Mission régionale d'autorité environnementale
ÎLE-DE-FRANCE

**Avis délégué
de la Mission régionale d'autorité environnementale d'Île-de-France sur la modification de la chaufferie exploitée par la société Cristal écochaleur sur le territoire de la commune de Carrières-sur-Seine (78) dans le cadre du projet de développement d'un réseau de chaleur intercommunal**

N°MRAe 2021 - 1695

Figure 4 : : zone de danger en cas d'explosion du local chaufferie - Source : étude de danger p. 418

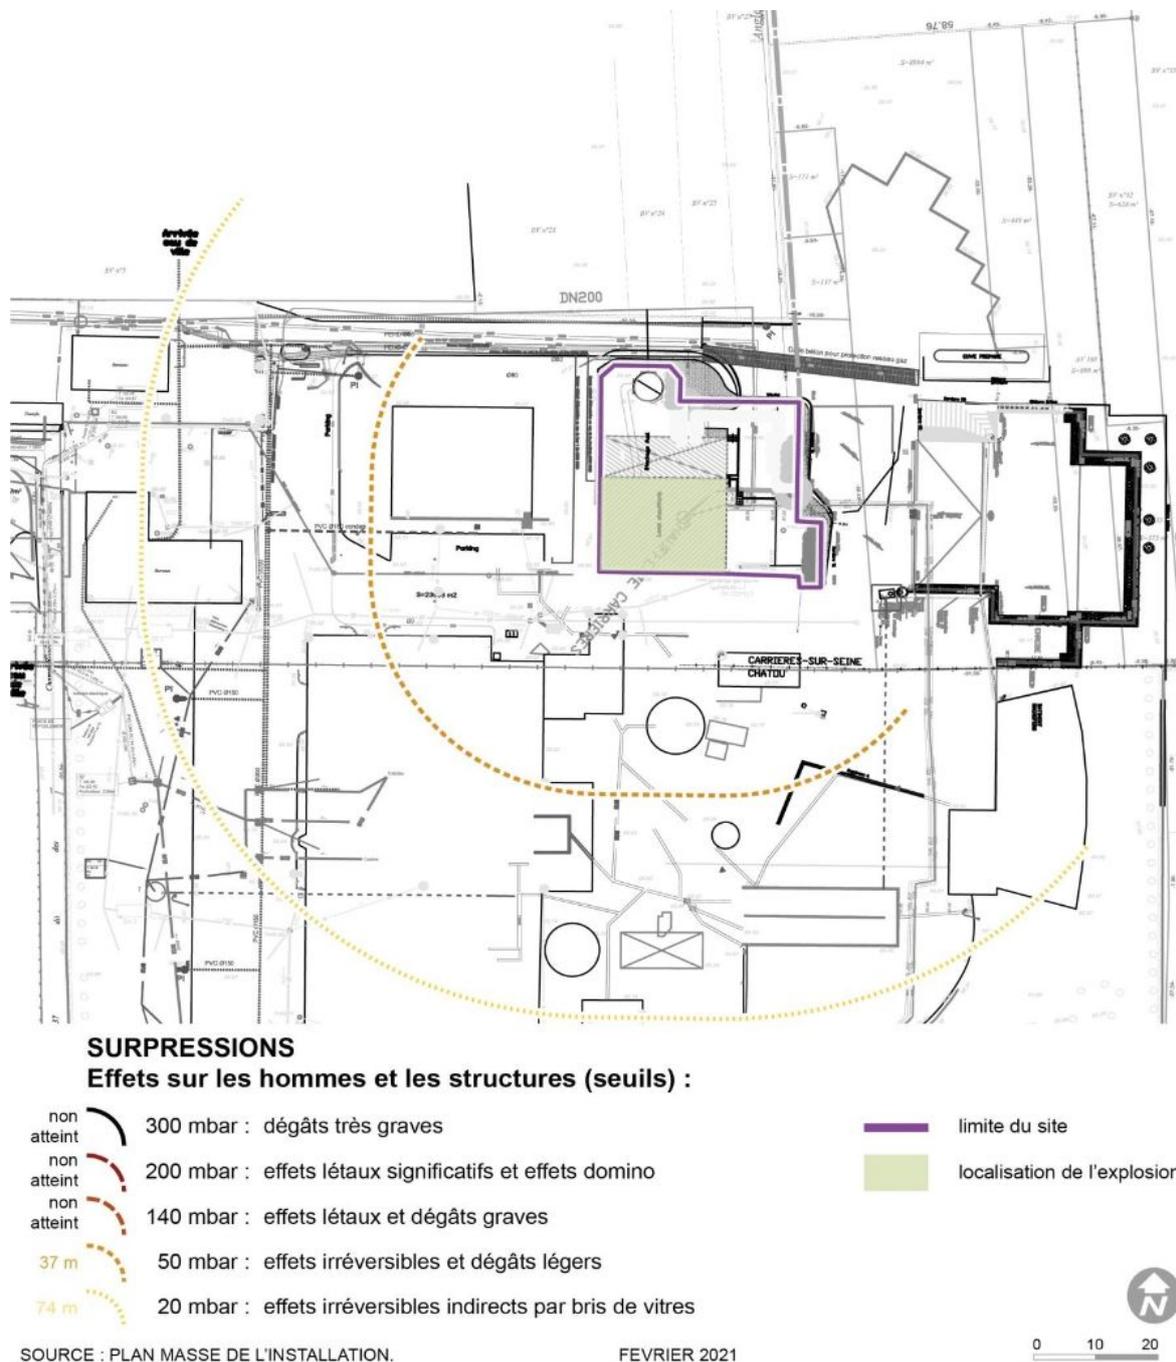
- pour le local chaufferie : 37 m pour le seuil des effets irréversibles associés à une surpression égale à 50 mbar // 74 m pour le seuil des effets « bris de vitre »¹⁰, associés à une surpression égale à 20 mbar ;
- pour la fosse : 35 m pour le seuil des effets irréversibles // 70 m pour le seuil des effets « bris de vitre ».

L'étude de danger indique que les effets de surpression sont évalués au niveau du sol et à partir des parois présentant les résistances mécaniques les plus faibles. Les illustrations graphiques de ces effets de surpression (p. 418 et p. 419) montrent que :

- les effets de surpression à partir de la chaufferie impactent les zones situées au sud et à l'ouest à l'extérieur du site de la chaufferie ;

Figure 5: : zone de danger en cas d'explosion de la fosse - Source : étude de danger p. 419

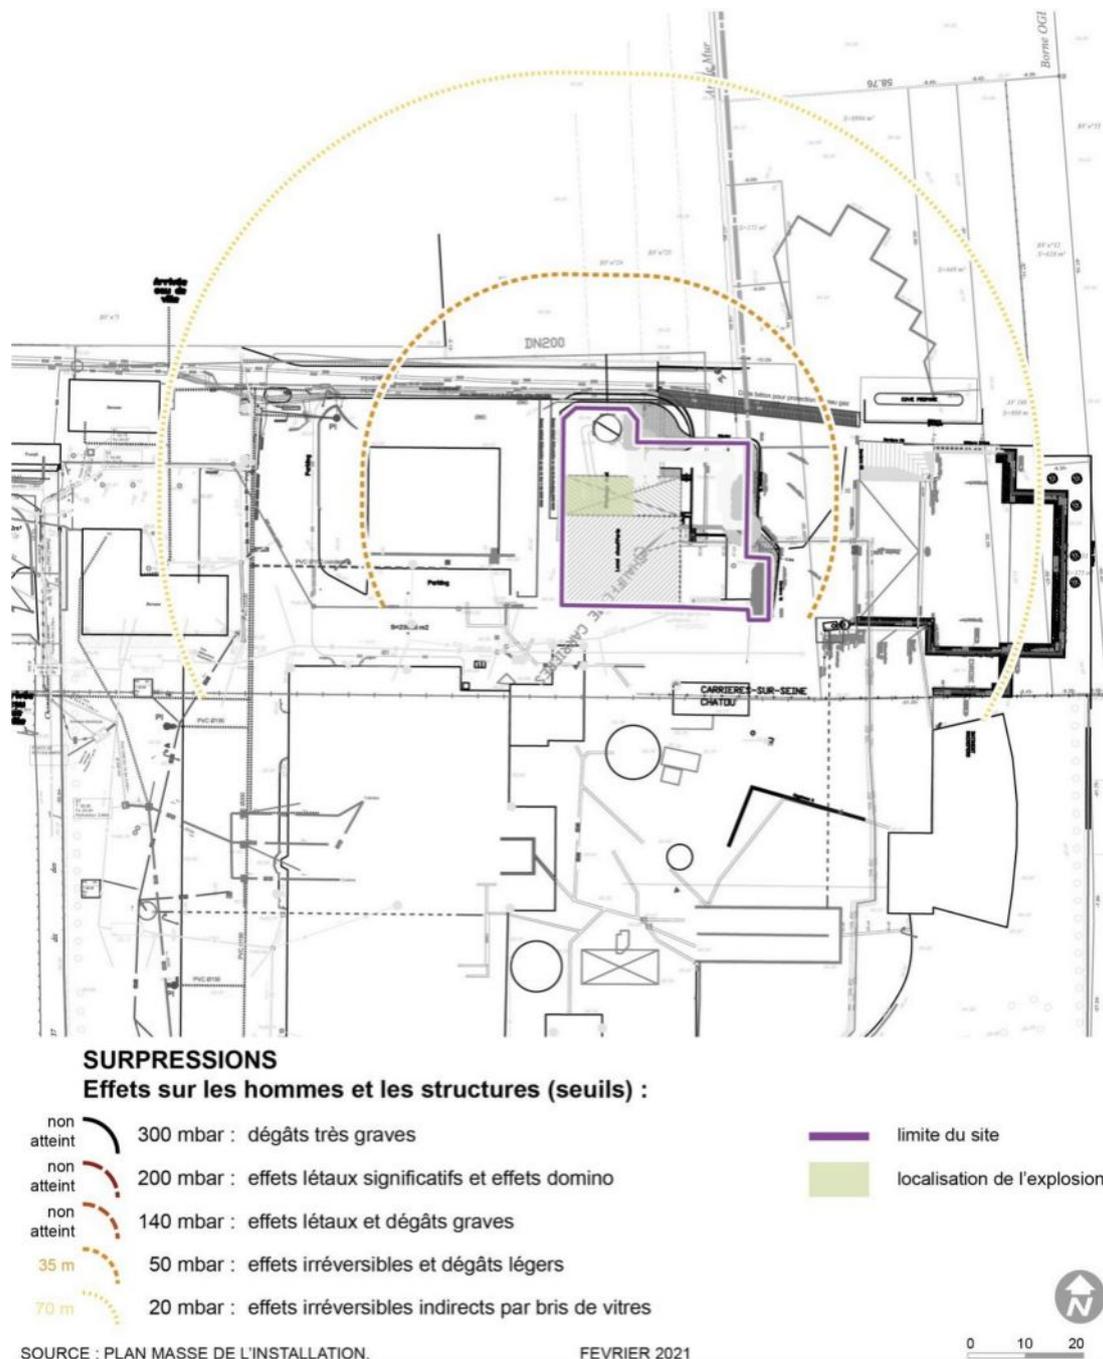
les effets de surpression à partir de la fosse impactent les zones situées au nord, à l'est et à l'ouest à l'extérieur du site de la chaufferie.

La classe de probabilité d'occurrence de ce phénomène dangereux de type « Explosion en milieu confiné » est évaluée (p. 420) à E, correspondant à un événement possible mais extrêmement peu probable. Le niveau de
